Panasonic

20A7

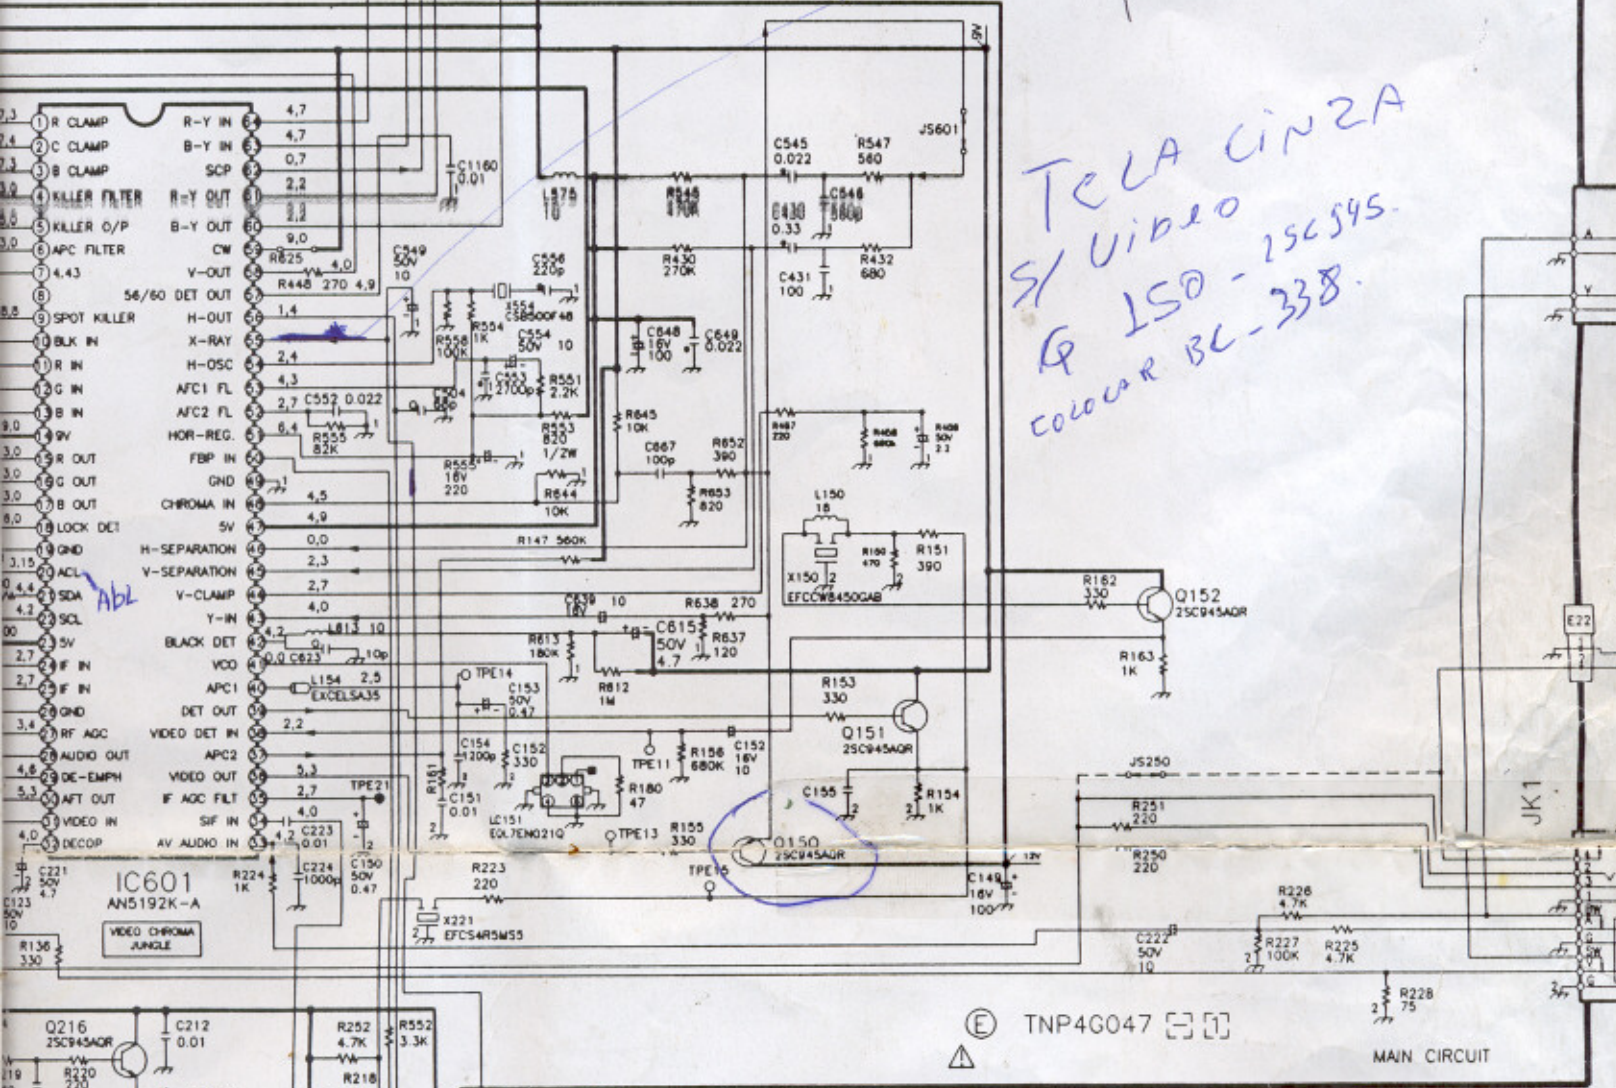
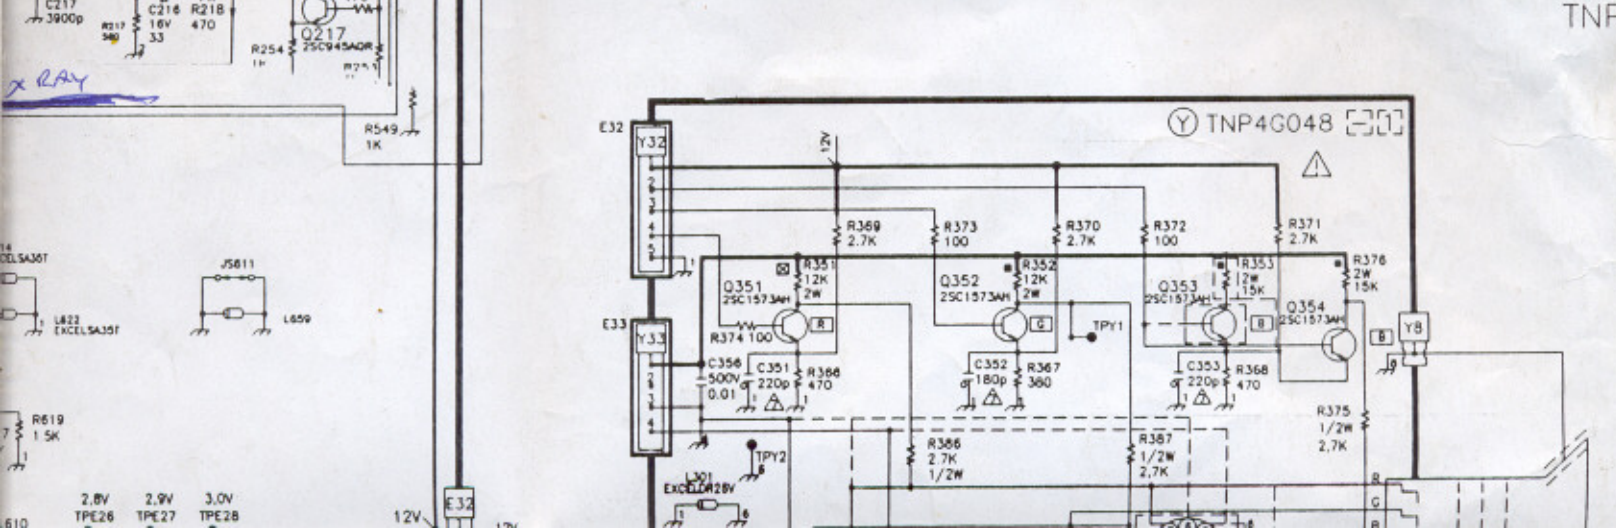
e À Parte CA,
 R 818 e D. 811
 Obs: Resaldar
 À Parte que
 DIMAS FRIAS RAZ
 STI defeito

Liga e logo com a
 oscilador / Aplica o
 tipo RAIO X (Partes)

TELA CINZA
 S/ Video
 Q 150 - 25C45A
 COLOUR BC-338

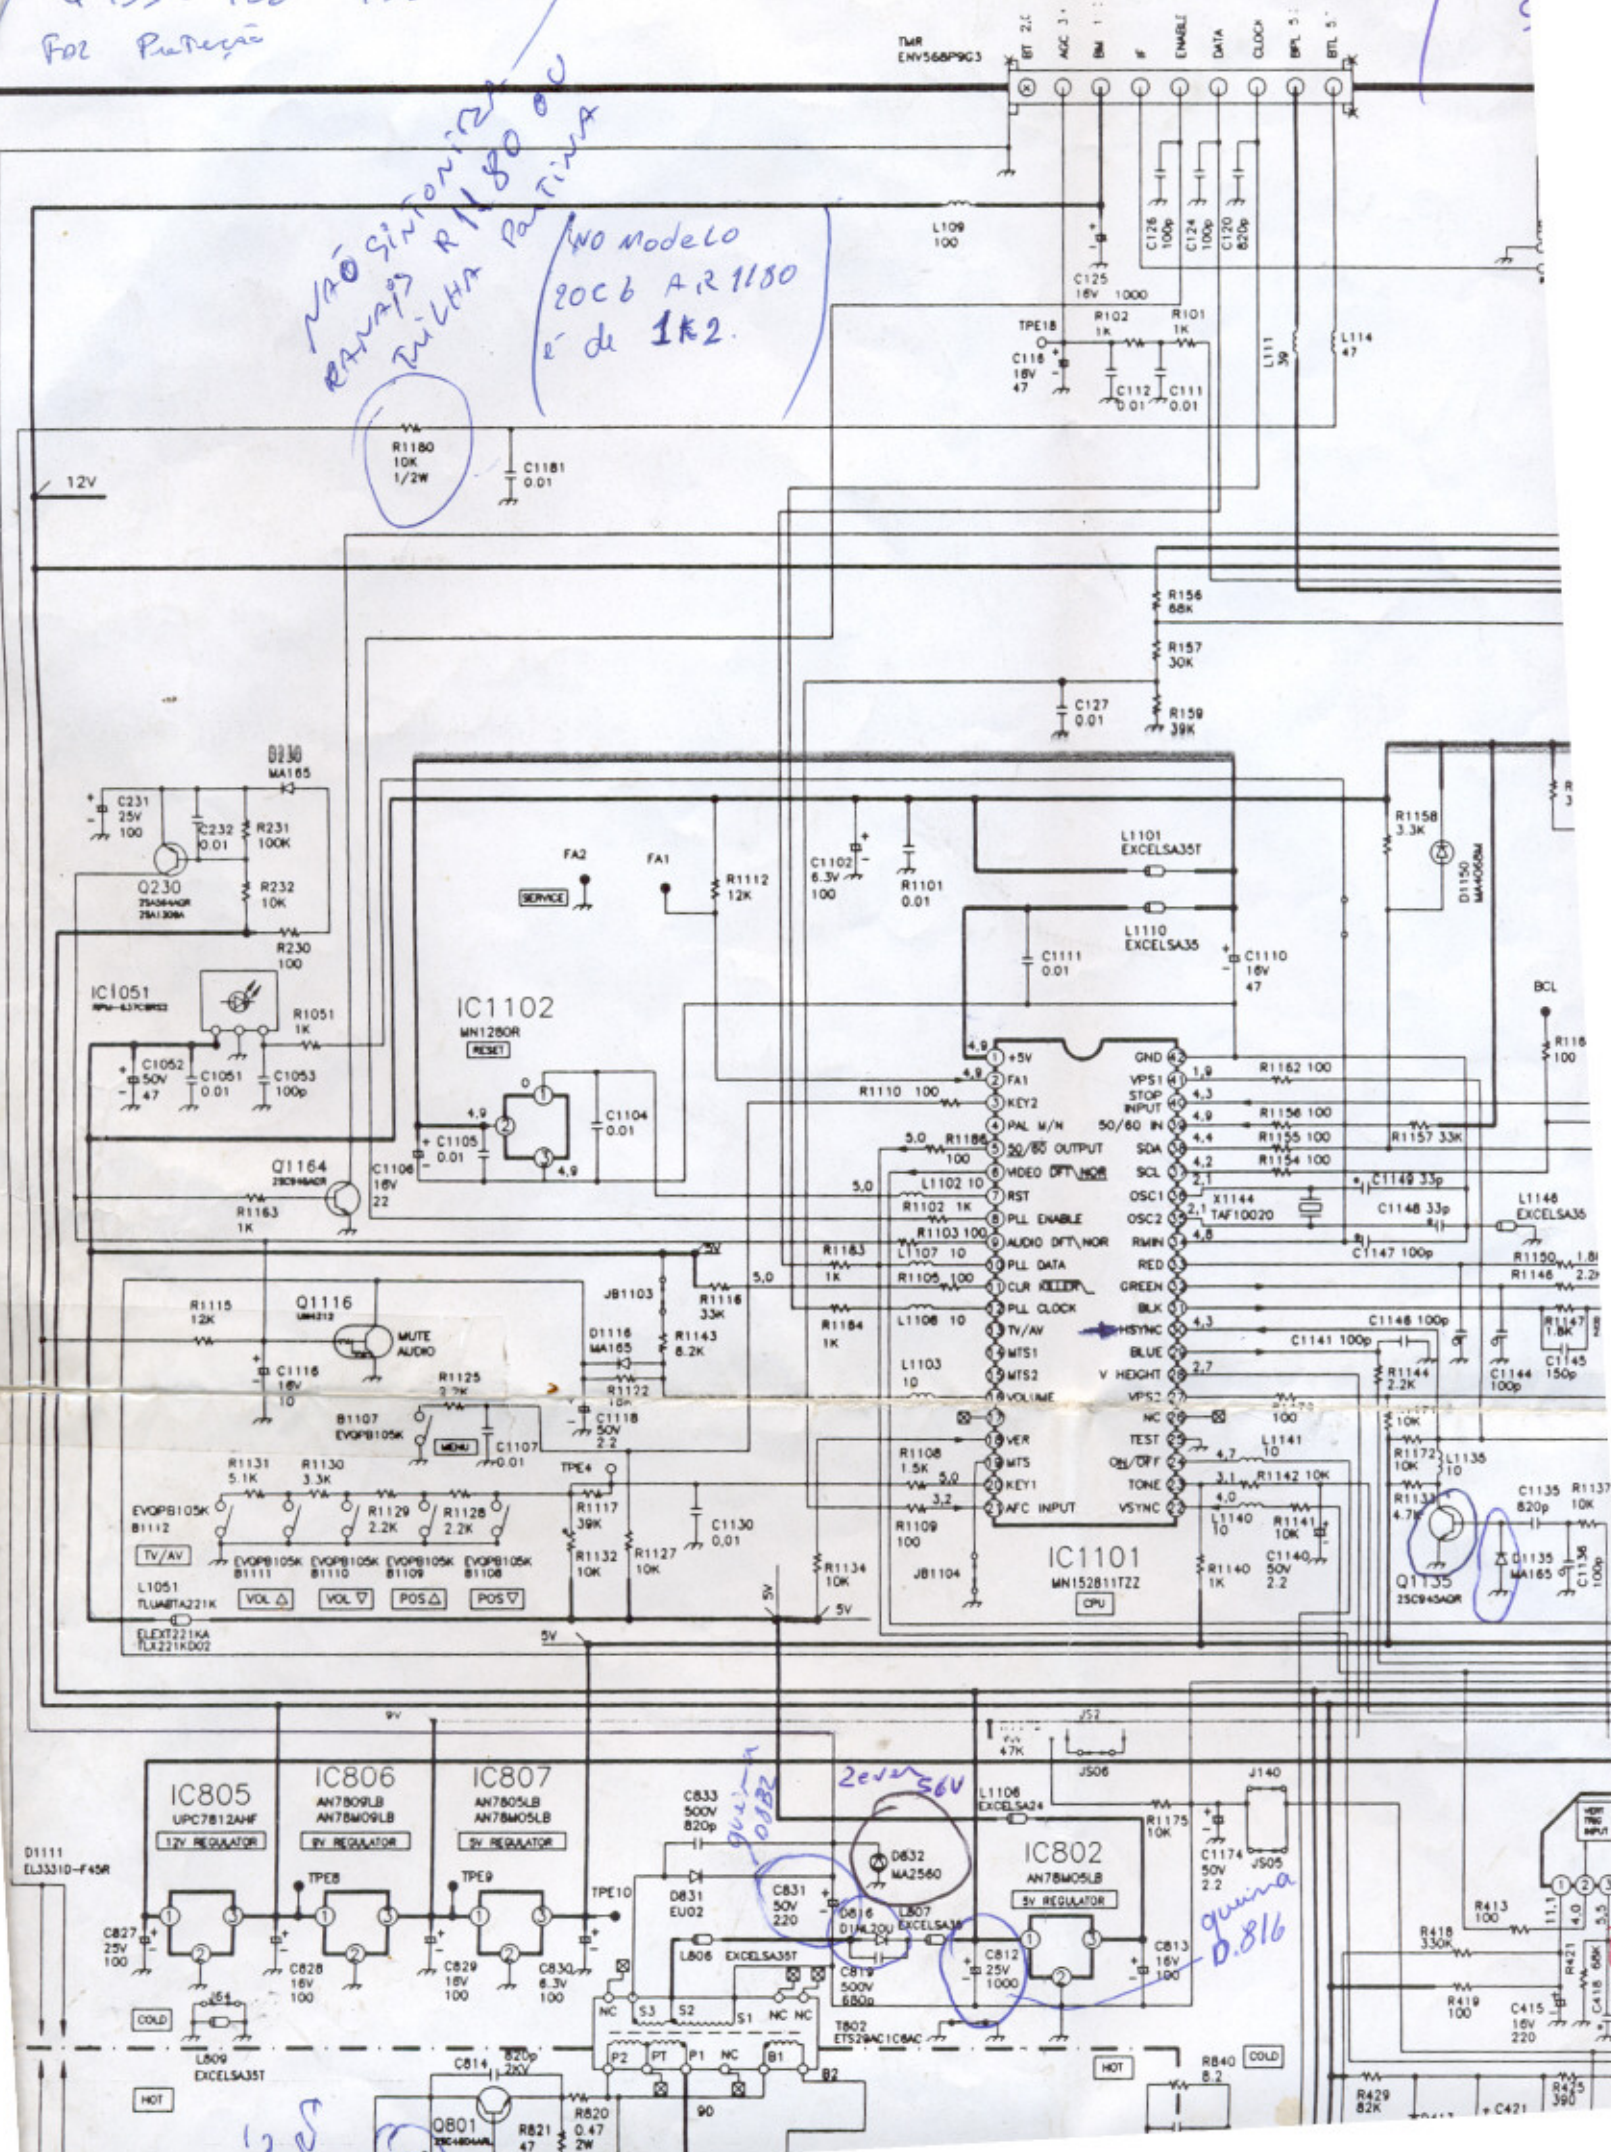
Faz Proteção

NÃO SINTONIZA
RAMA R1180
NUNCA PARTINA
NO MODELO
2006 A R1180
é de 1K2.

guinta
D.816

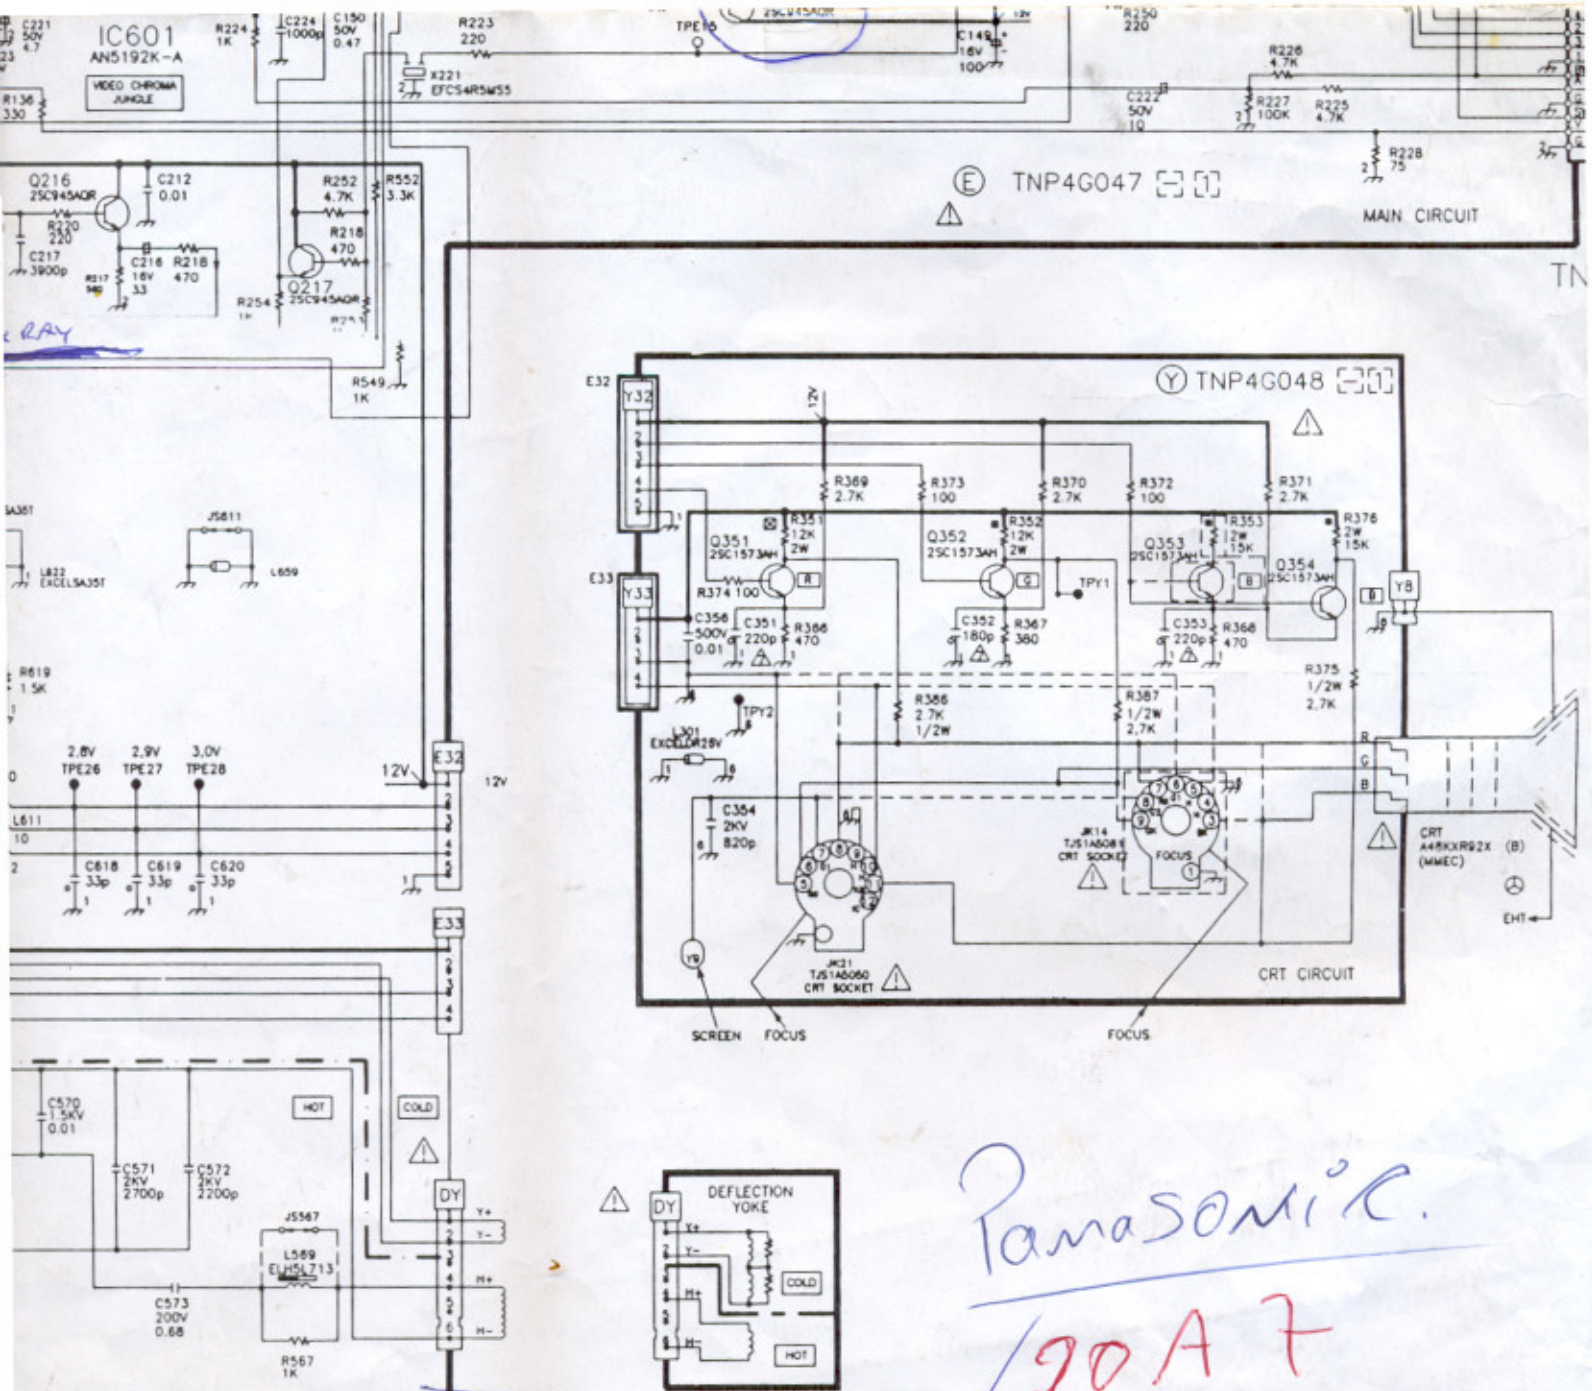
Vertical 1cm e cima
 e baixo Trocar R 922
 K P 18 K

LIXHAS NA PARTE SUPERIOR
 DA TELA C 420 -
 (TROCAR)

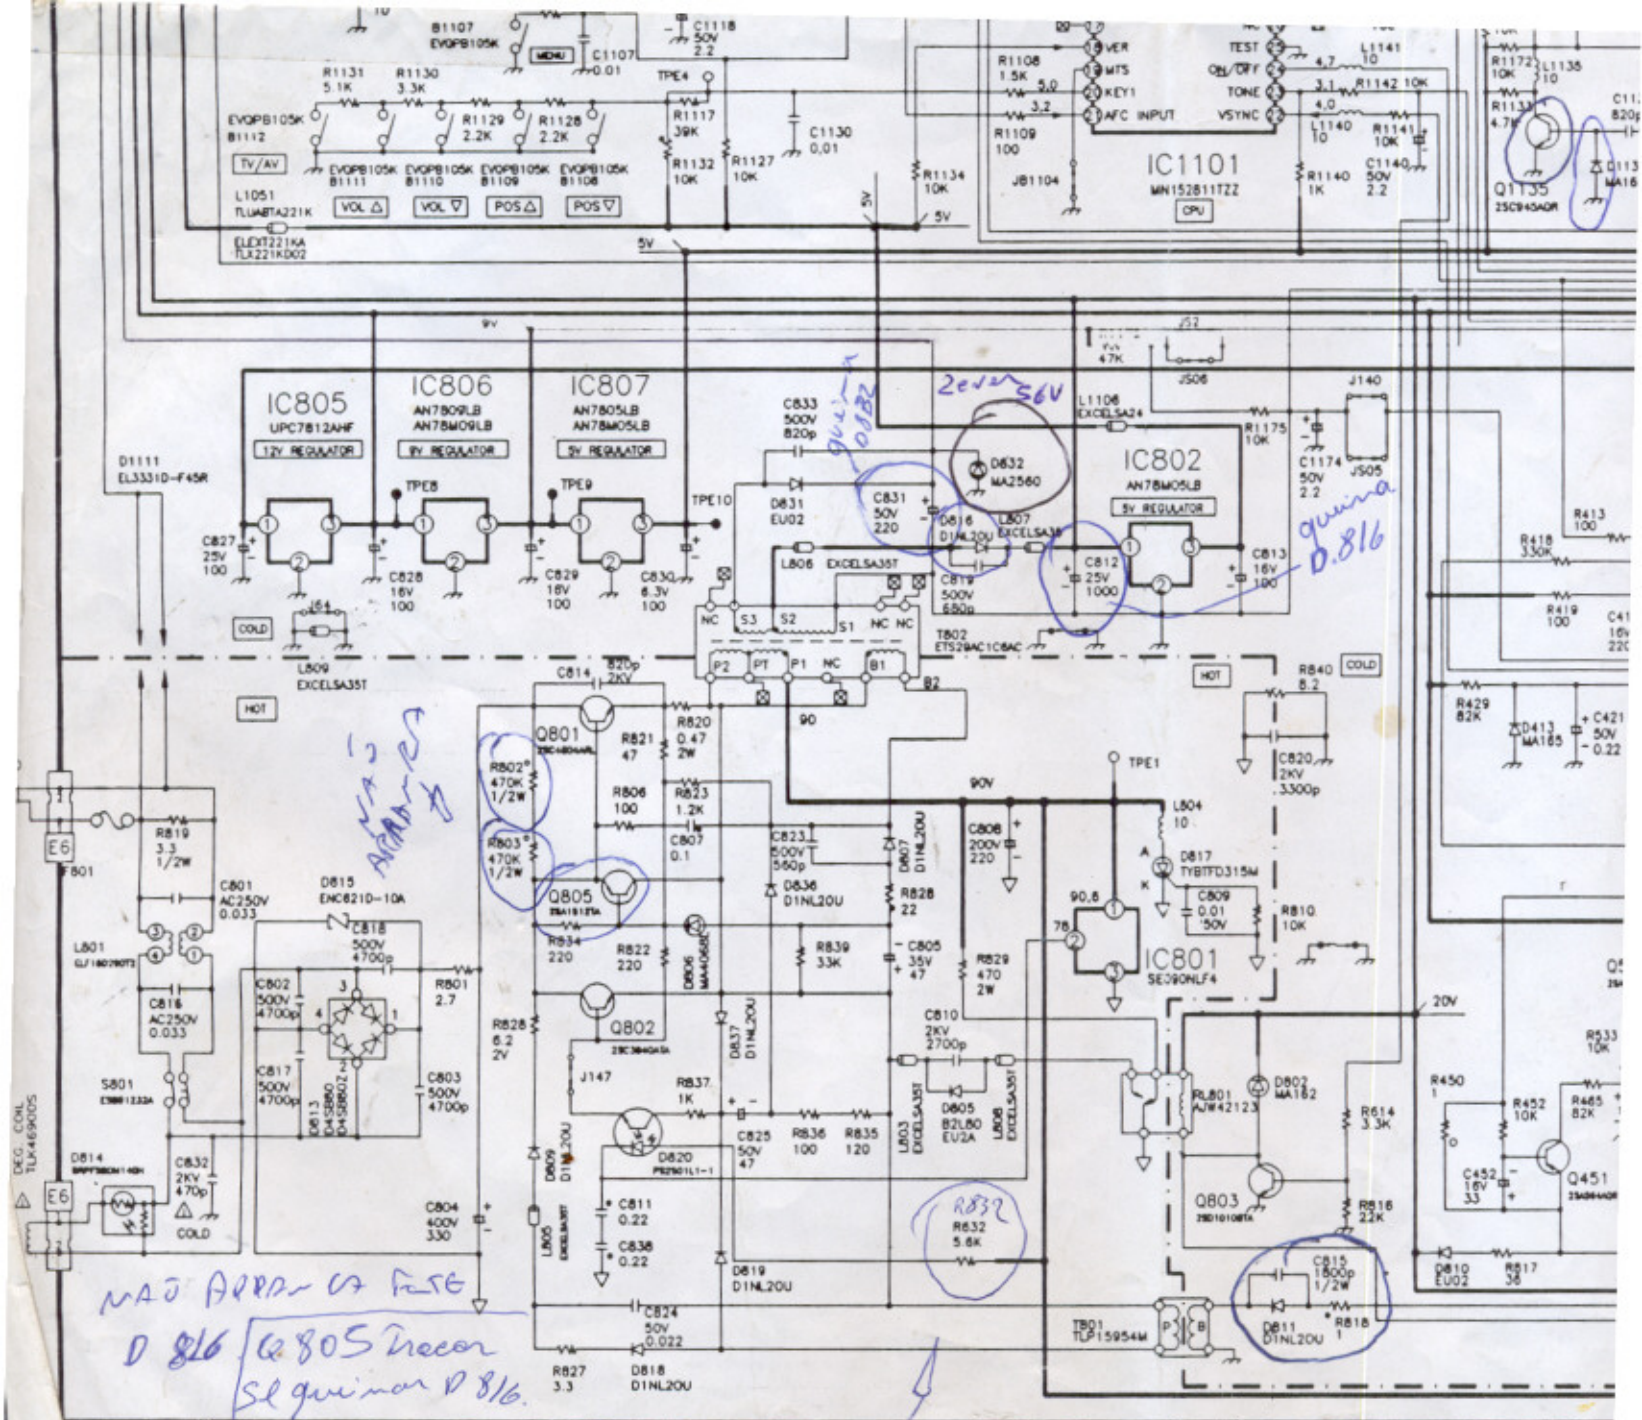
TELA CIMA e RETRAXO
 e VERTICAL um Pou Feixado.
 R 505 / 0 510 / C 508
